Regards croisés avec le territoire – Atelier Insertion paysagère et architecturale du projet

Synthèse de la Commission Territoriale de Concertation des Vals du Dauphiné

CTC Vals du Dauphiné (4 juin 2026) – Atelier 2 : Intégration paysagère et architecturale du projet

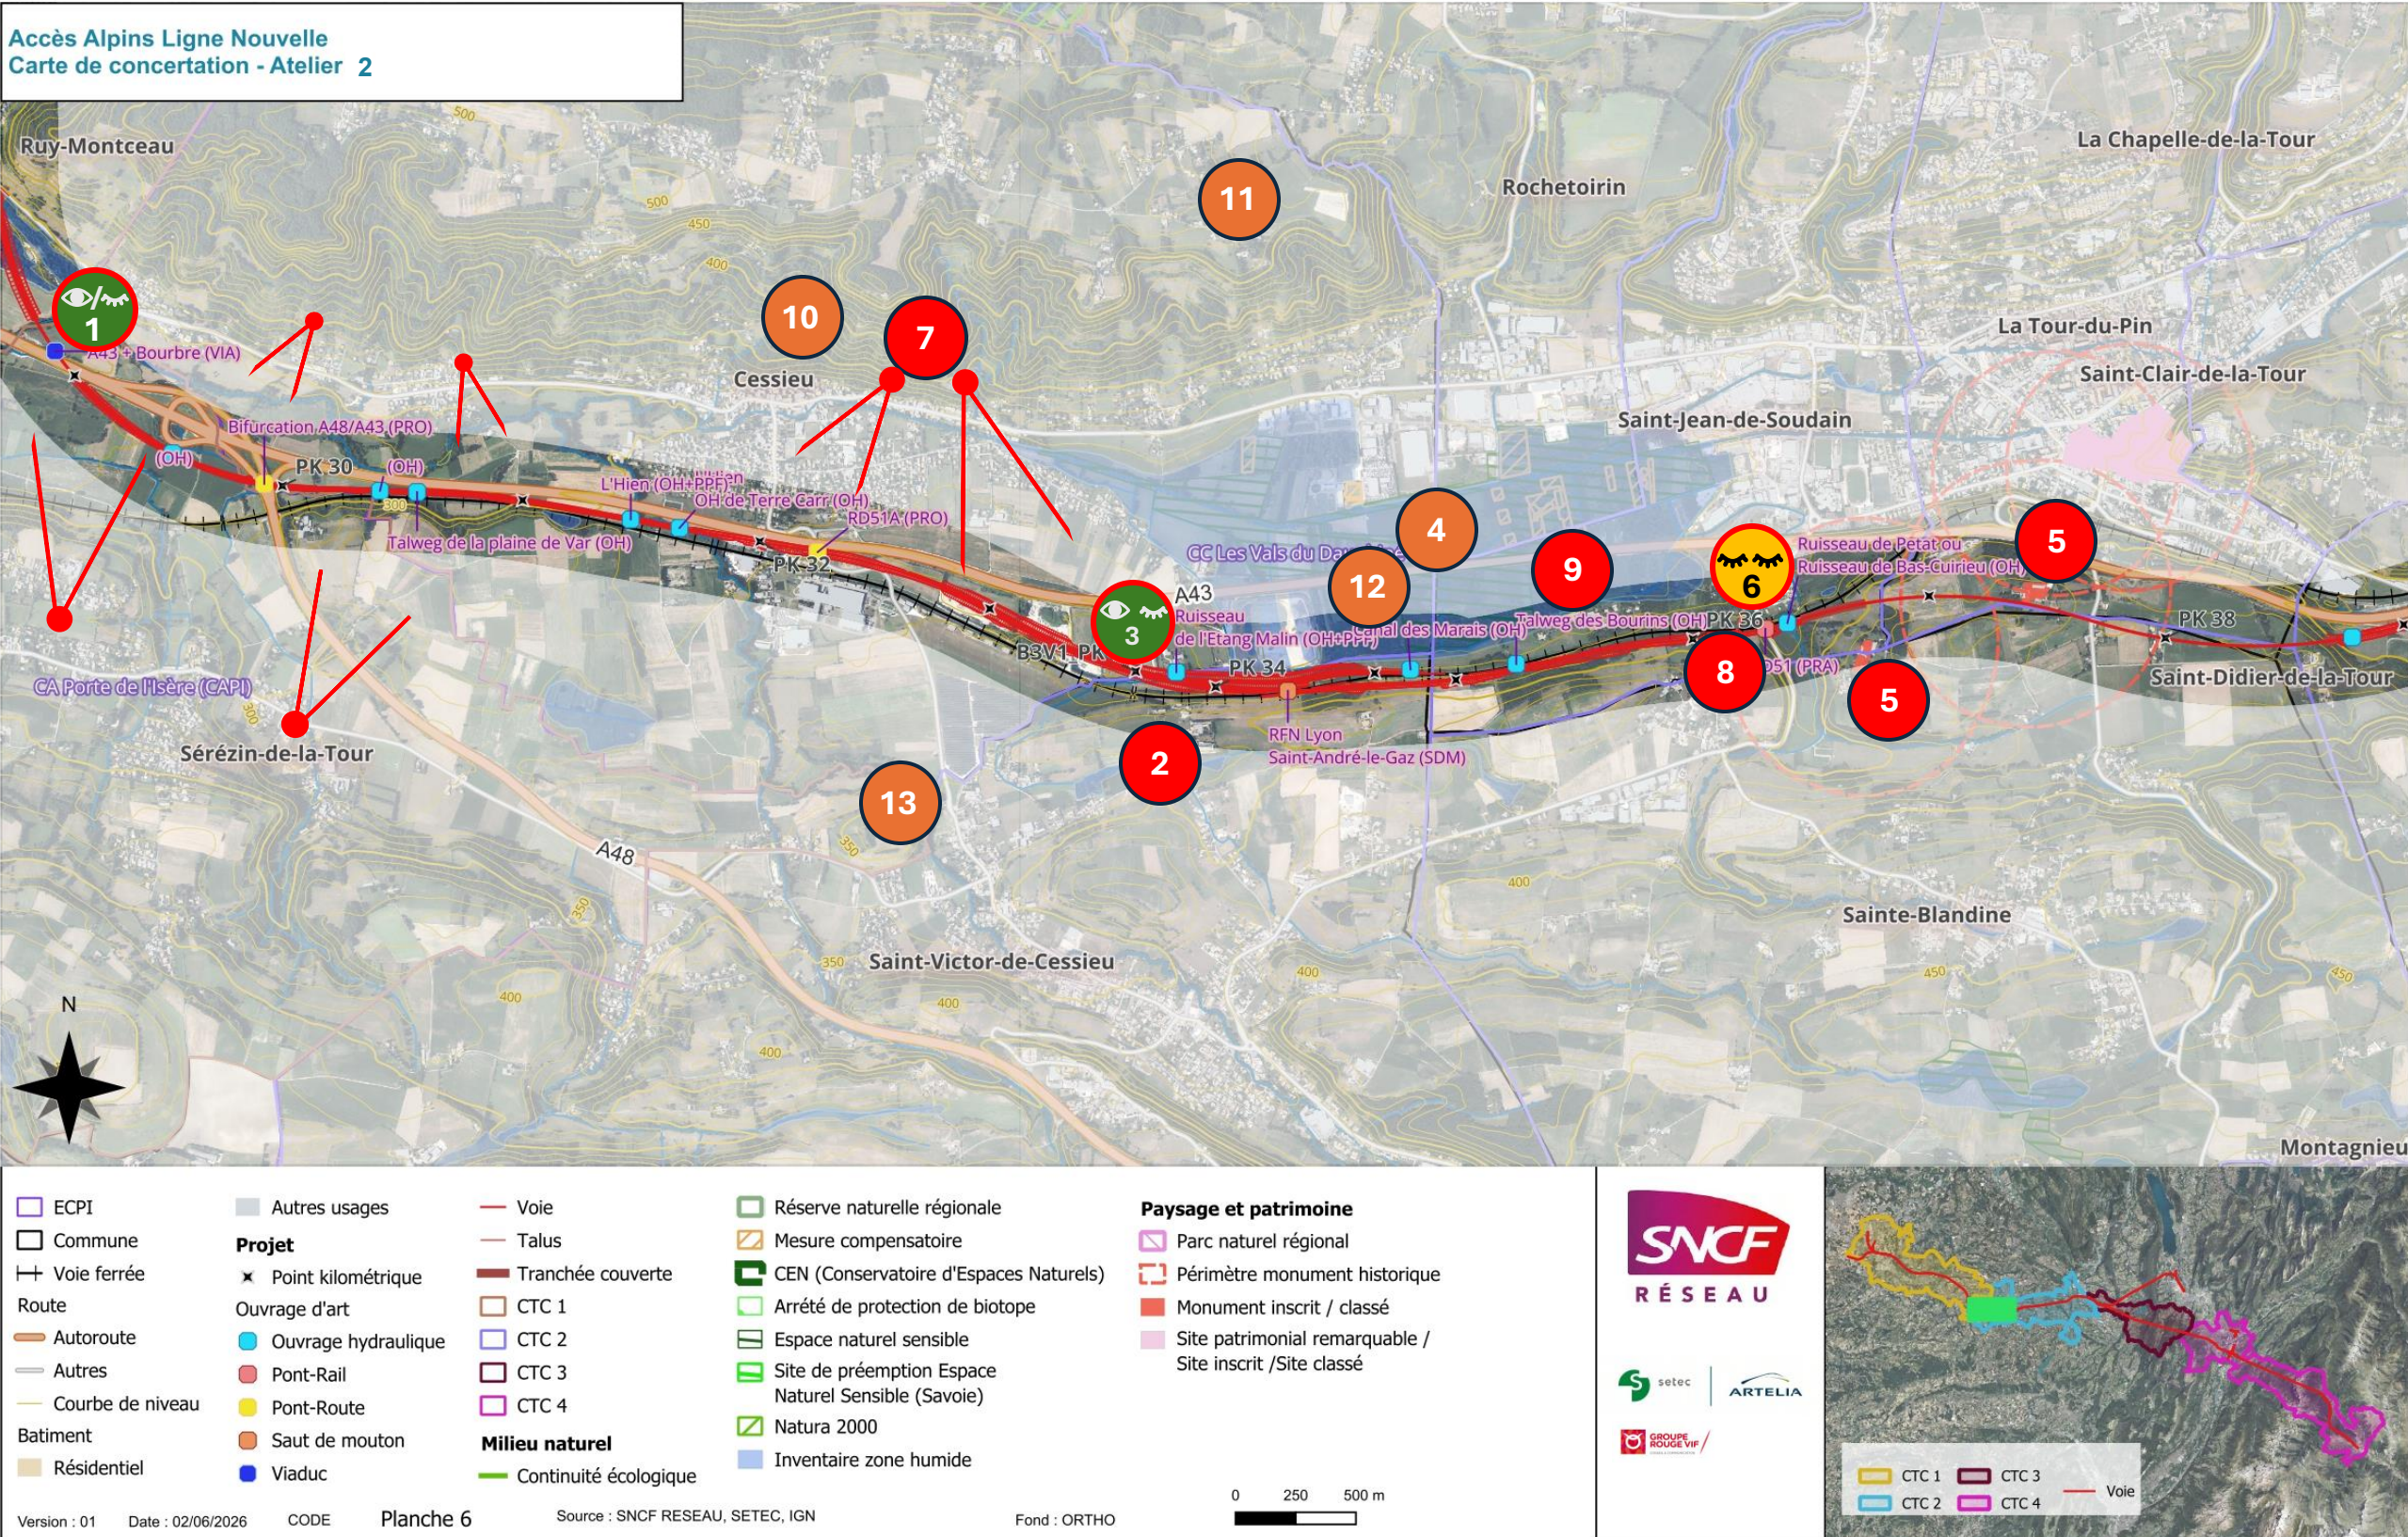
N° CARTE LEGENDEE	n° de page de l'information	Niveau d'importance	typologie d'ouvrage d'art	Localisation	Précision / demande
1	p.1		ouvrage sobre	Sérézin-de-la-Tour / Coiranne (Cessieu)	Pour le viaduc au-dessus de l'A43, faire une infrastructure sobre mais avec une "pointe d'art"
			ouvrage sobre		L'intégration du viaduc pourrait être plutôt discter, notamment car il passe au-dessus de la Bourbre. Cependant il pourra également être "volumineux" et "claquant"
			ouvrage sobre ou ouvrage architecturé		Viaduc au-dessus de l'A43 : L'impact visuel sera marqué car visible dès les premières collines mollassiques de Ruy-Montceau. Les remblais en amont sont à masquer au mieux (ouvrage sobre). C'est le contraire pour le viaduc qui symbolise la porte d'entrée des Vals du Dauphiné et est très visible depuis l'autoroute. Il est donc attendu un visuel assumé et particulier.
2	p.1			Saint-Victor-de-Cessieu / Cessieu	Risque d'encaissement du hameau de Gorgeolas entre les murs antibruits de l'ouvrage et la butte.

3	p.1		ouvrage architecturé	Saint-Victor-de-Cessieu / Cessieu	Ruisseau de l'étang Le saut de mouton devra respecter la ligne d'horizon notamment du fait de l'épaississement du réseau ferroviaire. Une attention particulière devra être portée au bruit.
			Ouvrage sobre		Essayer de masquer au mieux les remblais, par de la végétalisation notamment
4	p.1			La-Tour-du-Pin / Saint-Jean-de-Soudain (proche du canal	Préserver la zone humide des marais de La-Tour-du-Pin + Enjeu archéologique sous le château de Tournin attention aux corridors pour la faune dans l'aménagement
5	p.1			Sainte-Blandine, Saint-Clair-de-la-Tour	Enjeux paysagers en entrée de tunnel afin de conserver les vues des maisons, des fermes et des châteaux du secteur.
					Château de Tournin
6	p.1		ouvrage sobre	Sainte-Blandine, Saint-Clair-de-la-Tour	Il faudrait que le tunnel de Sainte-Blandine s'efface dans le paysage composé de fermes, d'habitations et de châteaux.

Faire une belle entrée de tunnel
7	p.1				Covisibilité sur la ligne
8	p.1			Sainte-Blandine, Saint-Jean-de-Soudain	Privilégier la revégétalisation sur des tranchées couvertes.
9	p.1			Rochetoirin	Visibilité importante du quartier Bel Air, nécessitant un aménagement paysager très important. Il sera possible d'anticiper les problématiques de végétalisation en amont des chantiers, notamment en concertation avec les riverains.
10	p.1			Cessieu	Chapelle de la Croix de Pierre
11	p.1			Cessieu - Saint-Jean-de-Soudain	Nombreux bois qui auront une visibilité directe sur le tracé.
12	p.1			Rochetoirin	Vigilance en phase chantier et demande de végétalisation importante des tranchées couvertes.
13	p.1			Entre Sérézin-de-la-Tour et Sainte-Blandine	Opportunité pour améliorer les ouvrages existants pour le passage de la faune
14	p.2			Saint-Didier-de-la-Tour	Intégration paysagère du raccordement des bras ferroviaires

CTC Vals du Dauphiné (4 juin 2026) – Atelier 2 : Intégration paysagère et architecturale du projet

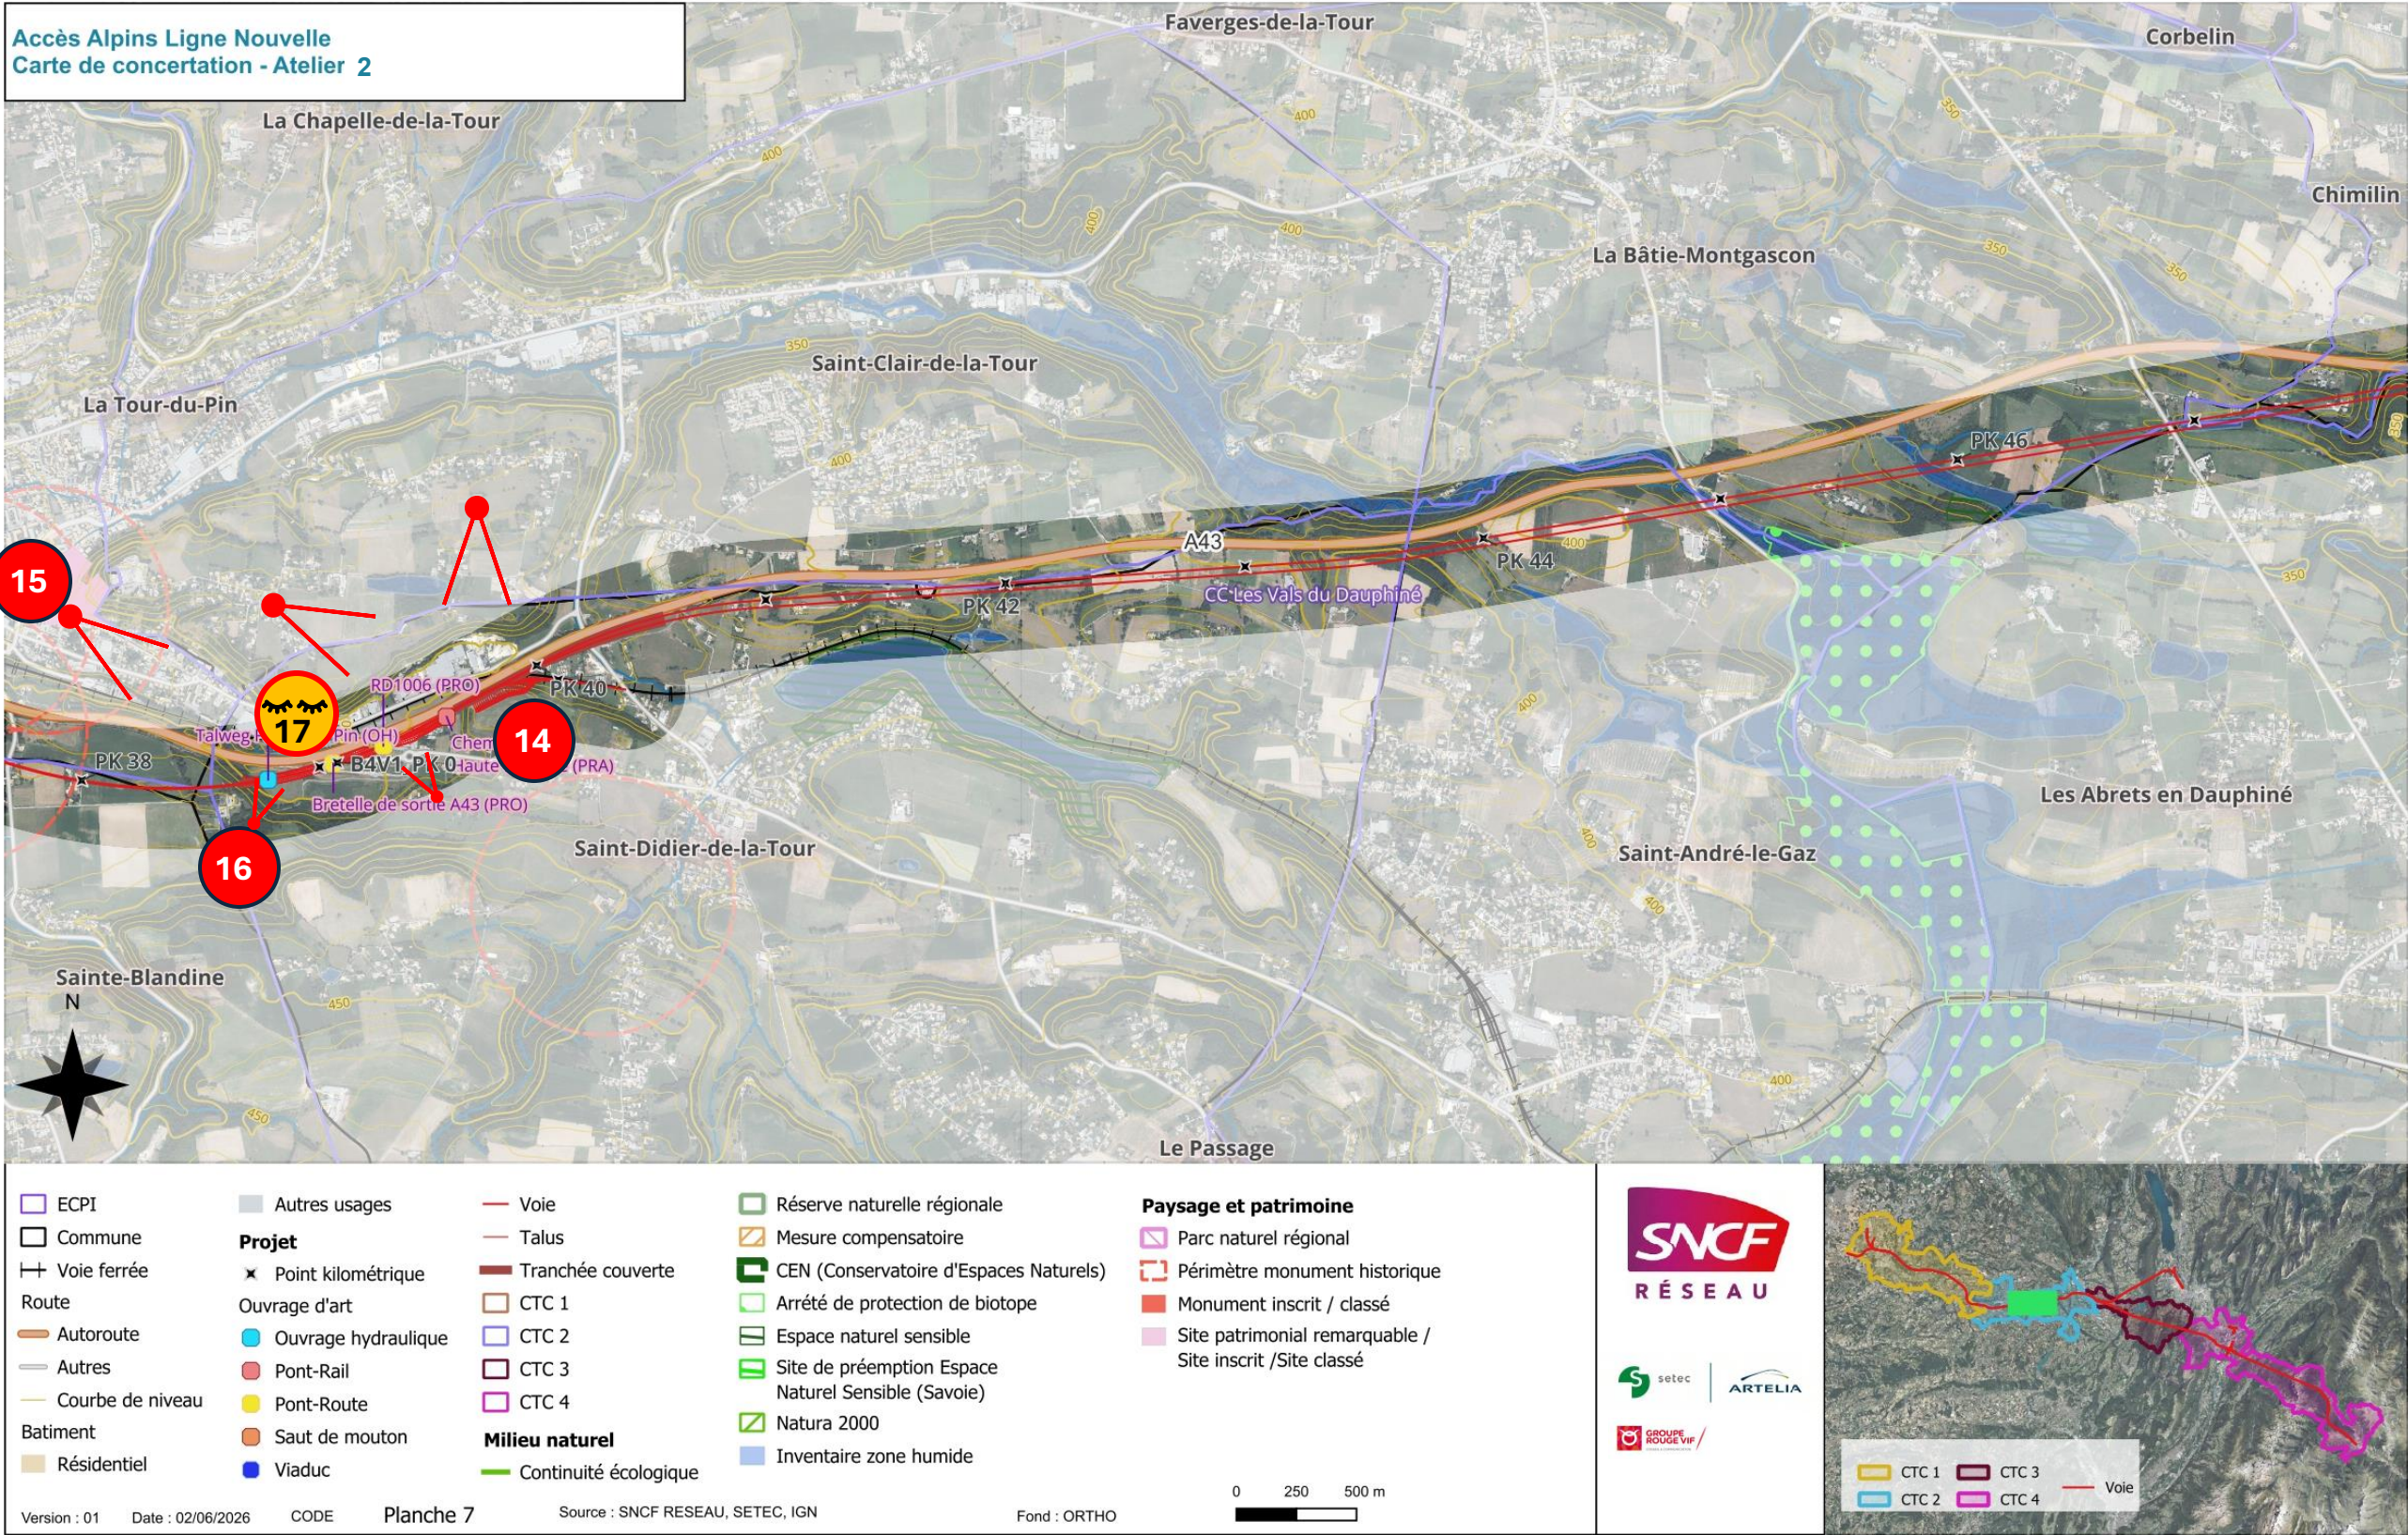
Vigilance aux déblais vers le demi-échangeur de l'autoroute puis tranchée couverte
15	p.2			La-Tour-du-Pin	Présence de l'Eglise
16	p.2			Saint-Didier-de-la-Tour	Château du Pin qui aura une vue sur l'ensemble de la ligne.
					Château et ferme du Pin
					Château du Pin. Le sujet des châteaux est à prendre en compte car ils sont sensibles aux vibrations.

17	p.2		ouvrage sobre	Tunnel de Saint-Didier-de-la-Tour	Les têtes de tunnel et les tranchées couvertes devraient être sobres et intégrées dans le paysage.
					Intégration de l'entrée du tunnel dans le paysage
			Ouvrage sobre		Insertion paysagères des ponts-routes avec le réhaussement du demi échangeur (potentiel échangeur complet ?)
18	p.3		ouvrage sobre	Chimilin	Ouvrage sobre pour la tête de tunnel de Sainte-Blandine du côté de Chimilin
					En sortie du tunnel de La-Bâtie, avoir une belle intégration paysagère
19	p.3			Chimilin	Visibilité sur le viaduc pour les riverains. Volonté d'aménager au mieux pour masquer l'ouvrage et éviter le bruit
			ouvrage architecturé		Le viaduc de Chimilin sera très visible, il est donc pertinent de faire un "bel ouvrage"
			Ouvrage architecturé		Pour le viaduc de chimilin, avoir un viaduc élancé avec une belle intégration qui tienne compte du relief des montagnes. Il est essentiel de limiter l'emprise visuelle des piles du viaduc. Faire un "viaduc Portes des Alpes"
